Oggetto n. 1225

Intesa sulle modifiche cartografiche al piano territoriale paesistico regionale presentate dalla Provincia di Piacenza con la variante specifica al proprio piano territoriale di coordinamento. (Proposta della Giunta regionale in data 7 settembre 2016, n. 1276). (*Prot. DOC/2016/0000659 del 27/10/2016*)

**PROPOSTA DI VARIANTE CARTOGRAFICA AL
PIANO TERRITORIALE PAESISTICO REGIONALE**

Schede delle varianti

VAL D'UONE

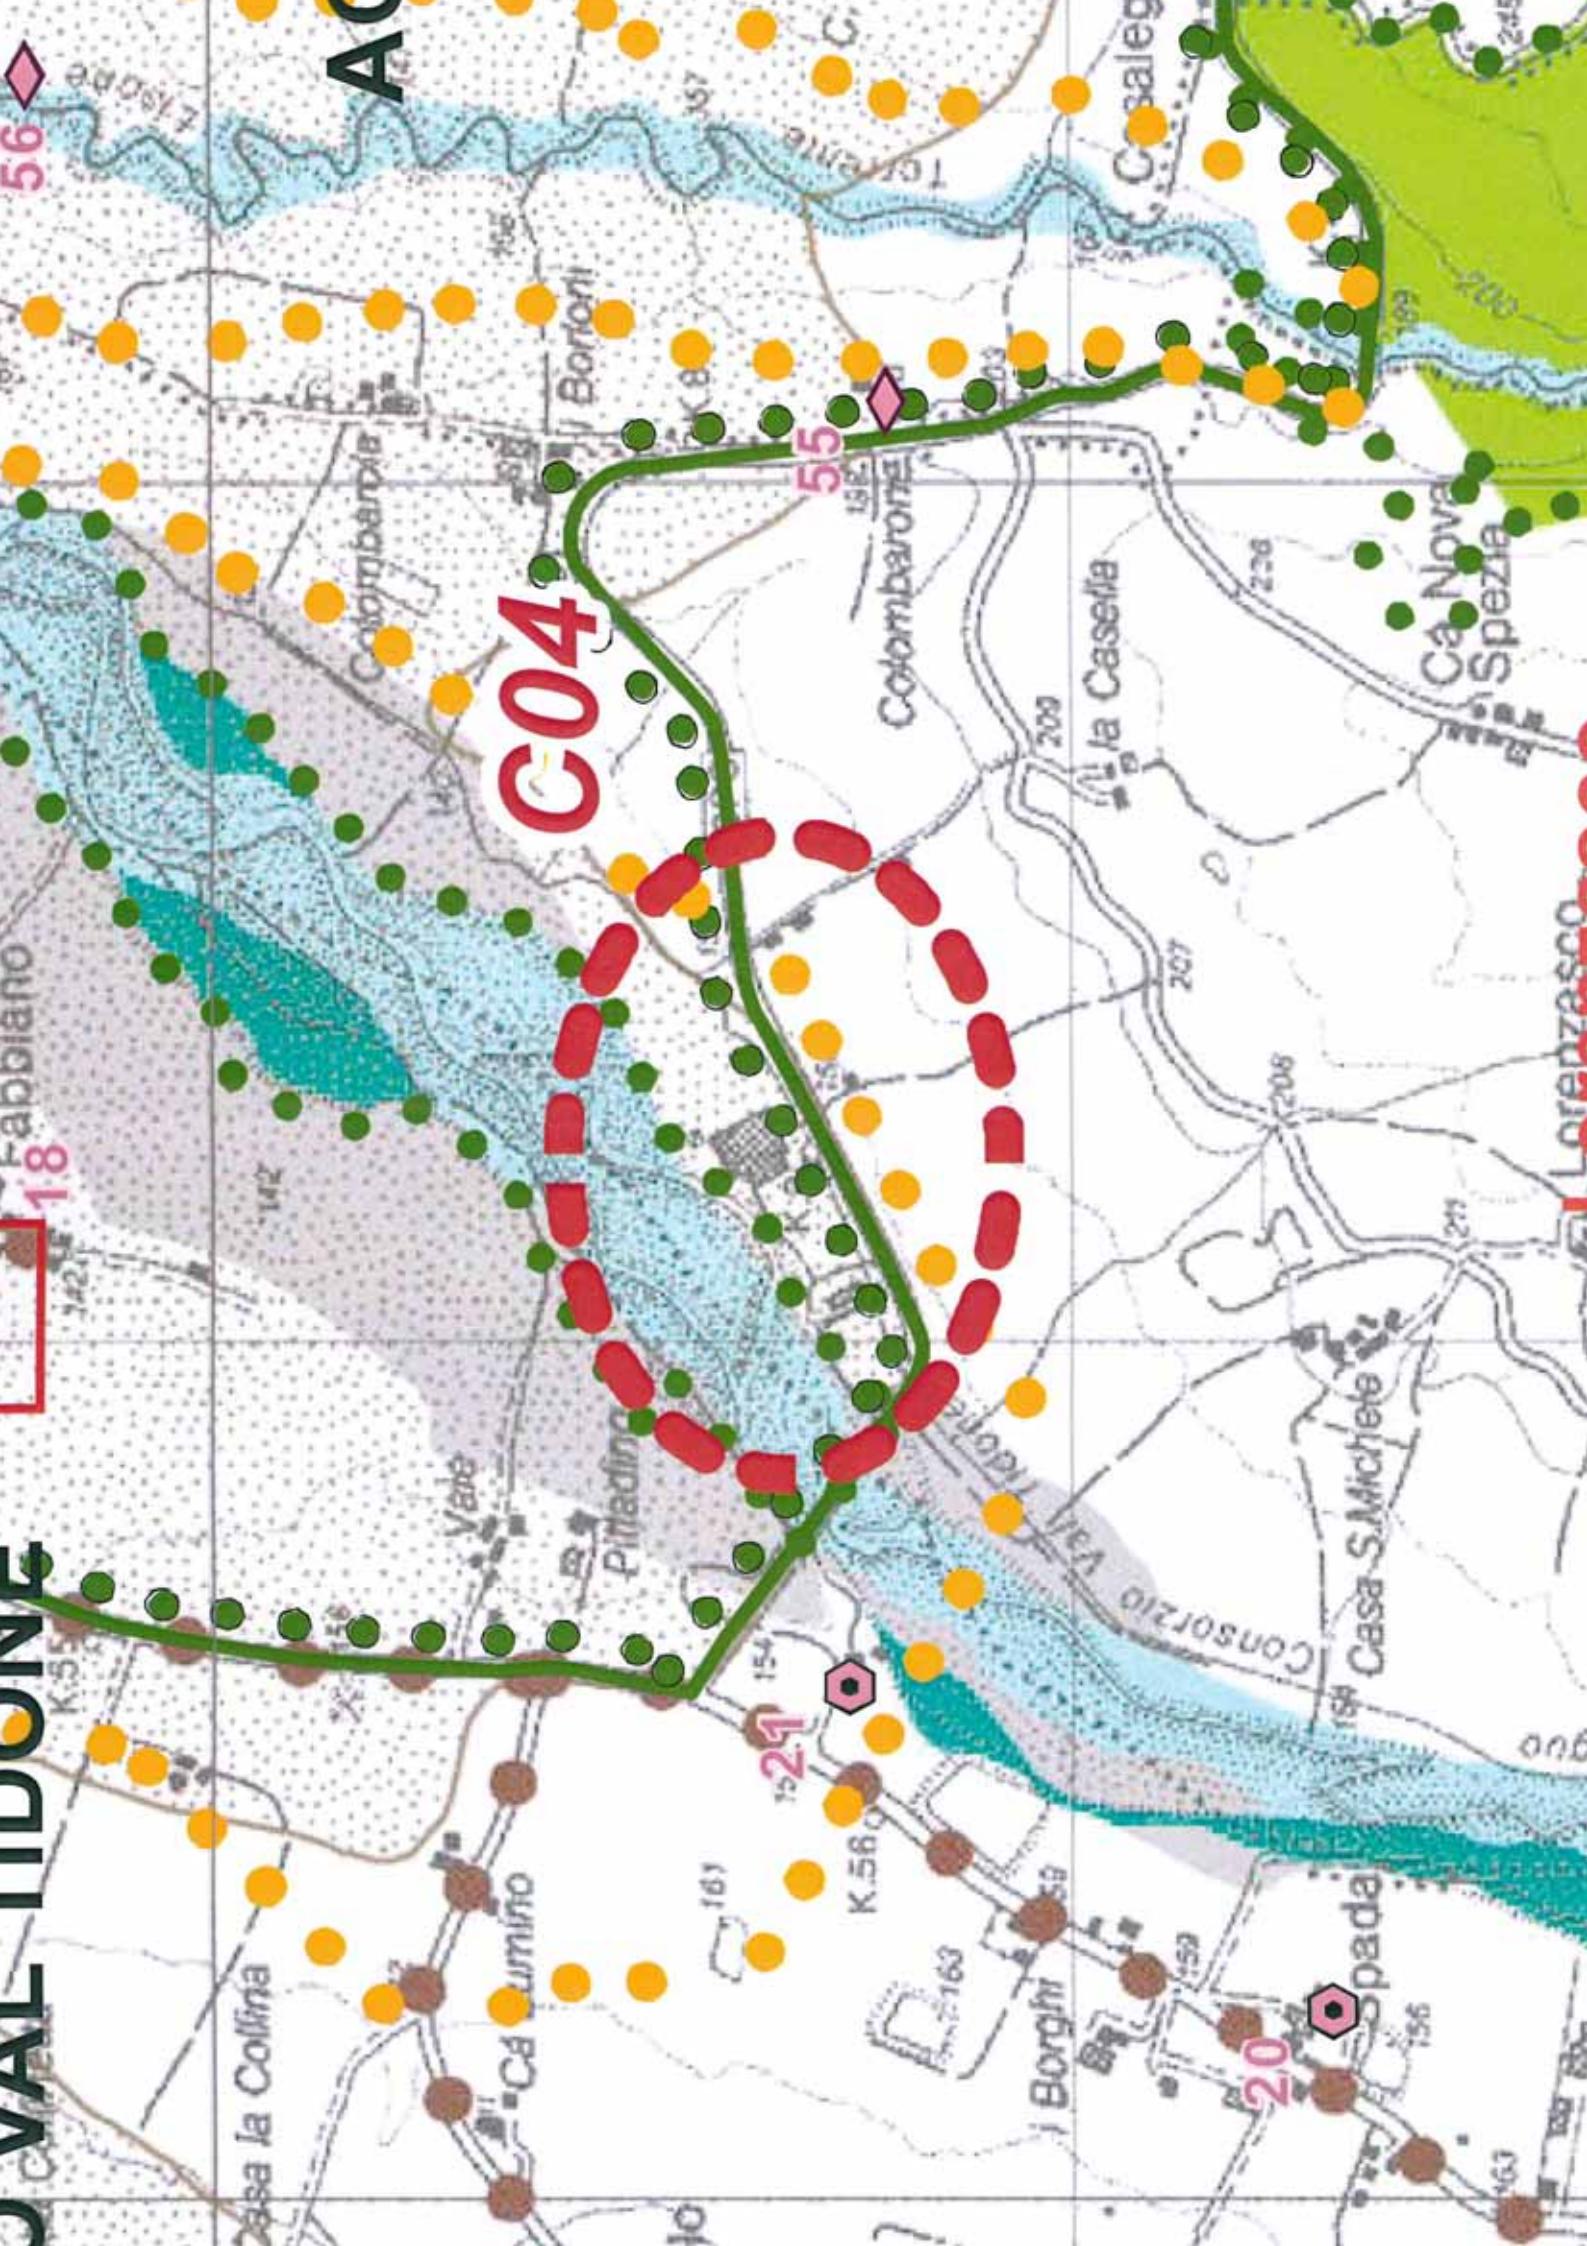
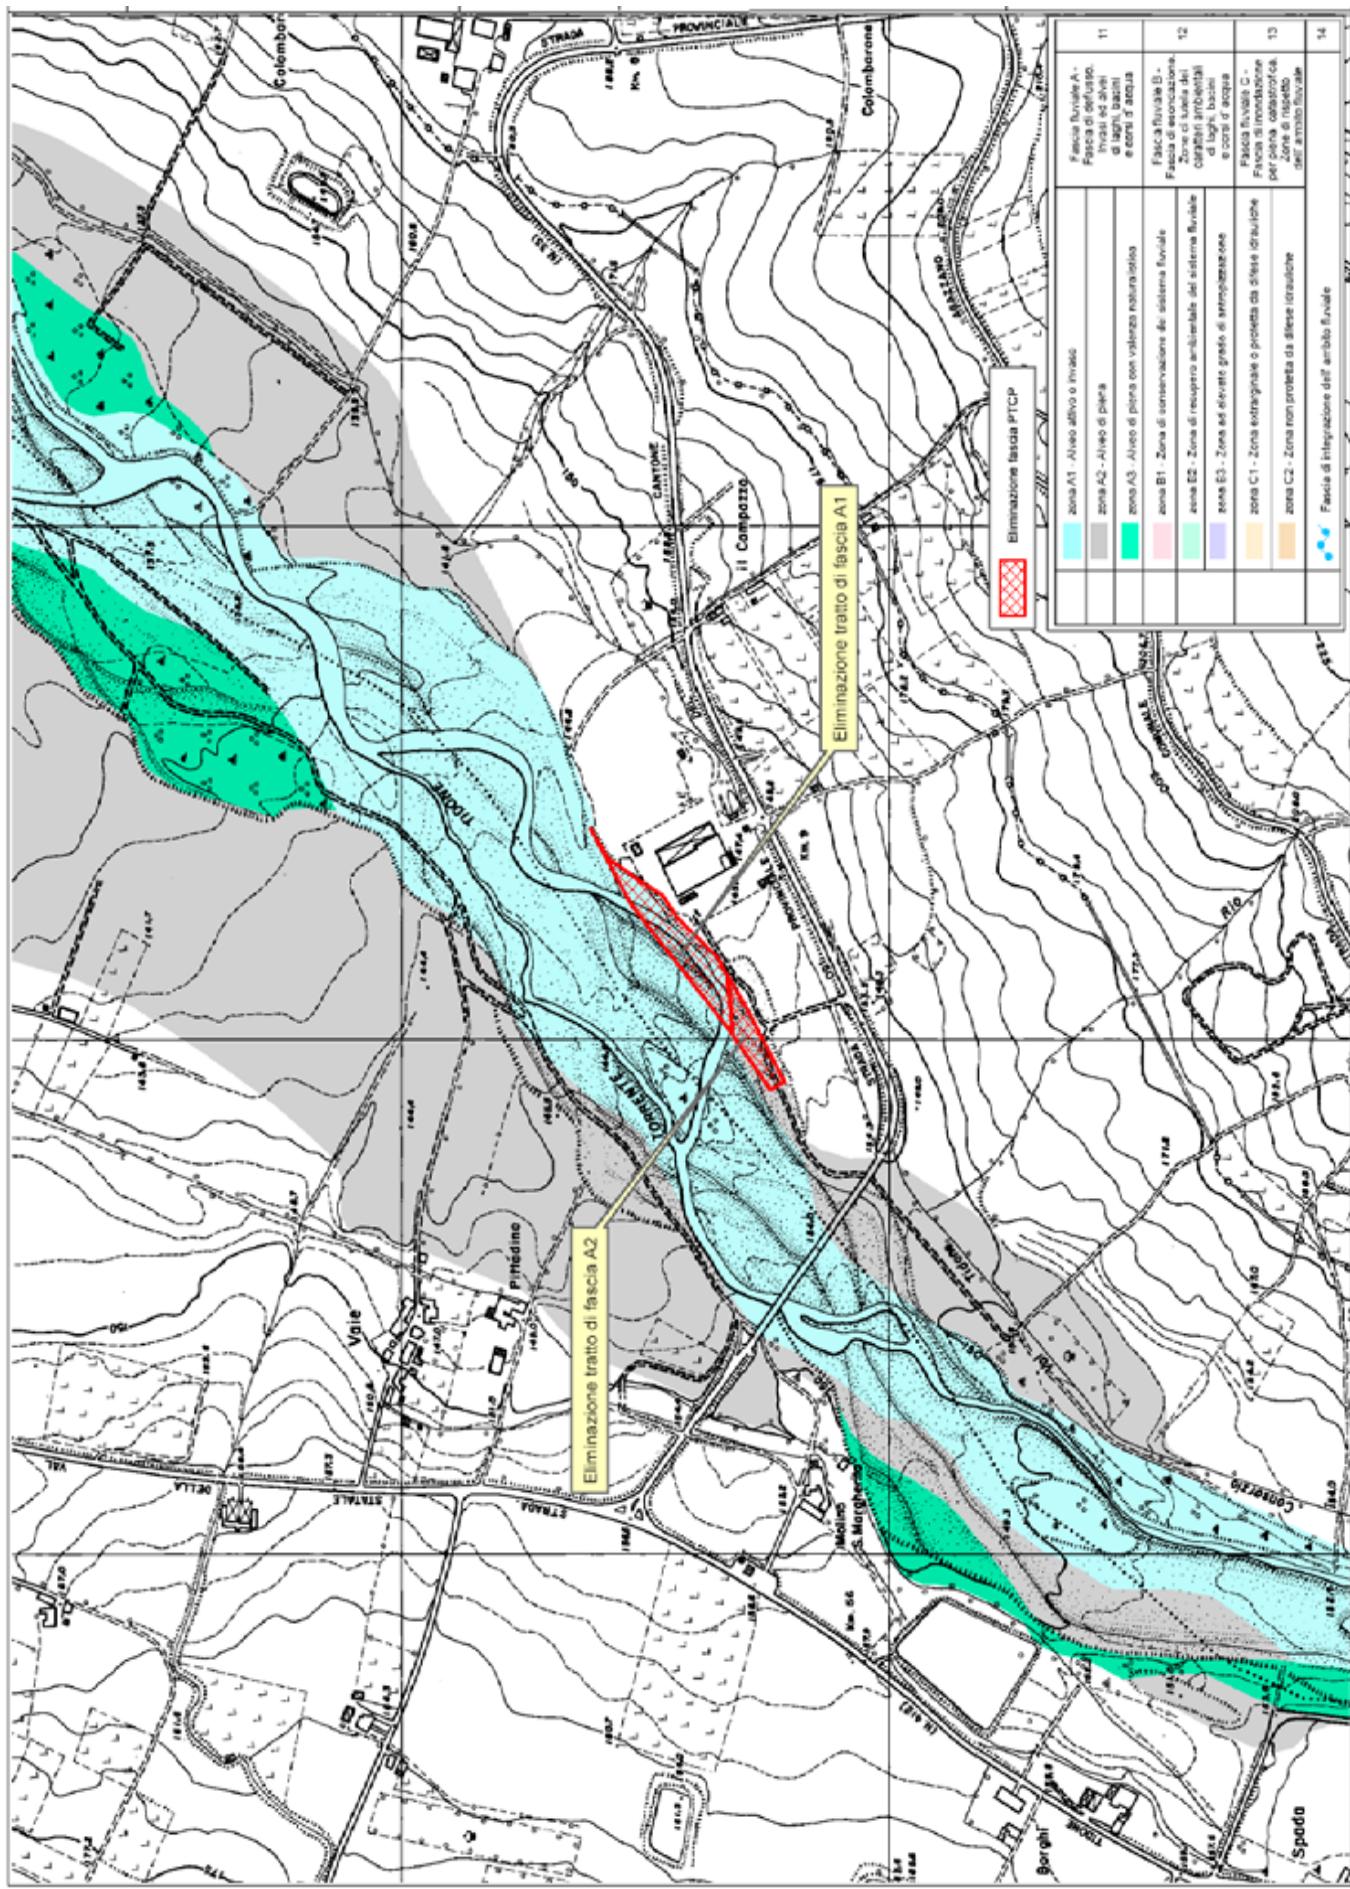
Eliminazione di un tratto di fascia A1 "Alveo attivo o invaso" e di un tratto di fascia A2 "Alveo di piena" in destra idrografica del T. Tidone, tutelati dalle disposizioni dell'art. 11 "Fascia A - Fascia di deflusso - Invasi ed alvei di laghi, bacini e corsi d'acqua". La modifica non interessa la destinazione urbanistica: Ambito urbano consolidato-Tessuto prevalentemente produttivo ad impianto unitario.

ENTITA'	DELLA	MODIFICA
5.298 mq. per il tratto di fascia A1 e 2.061 mq. per il tratto di fascia A2.
